Rapport de contrôle d'installations électriques à basse et à très basse tension

RÉF. 122/2024/90205/01:1

DATE DU CONTRÔLE ADRESSE DU CONTRÔLE 14/01/2025 (11:15 - 12:15) Avenue Victor Olivier 8 (étage 12) - 1070 Anderlecht

TYPE DE CONTRÔLE Visite de contrôle vente ancienne installation (8.4.2.)

Croquis de position élémentaire et descriptif sommaire des tableaux

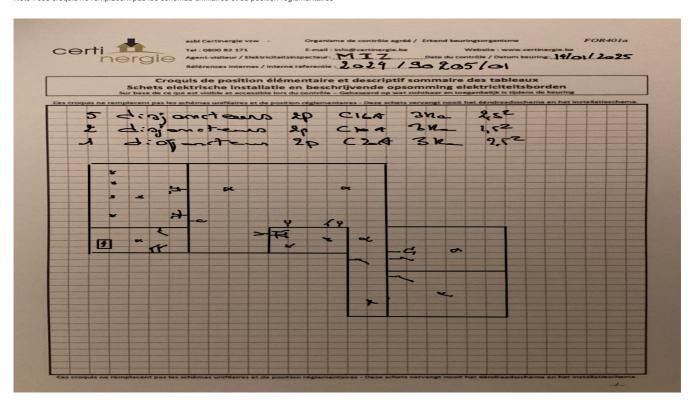
sur base de ce qui est visible et accessible lors du contrôle Note : ces croquis ne remplacent pas les schémas unifilaires et de position réglementaires
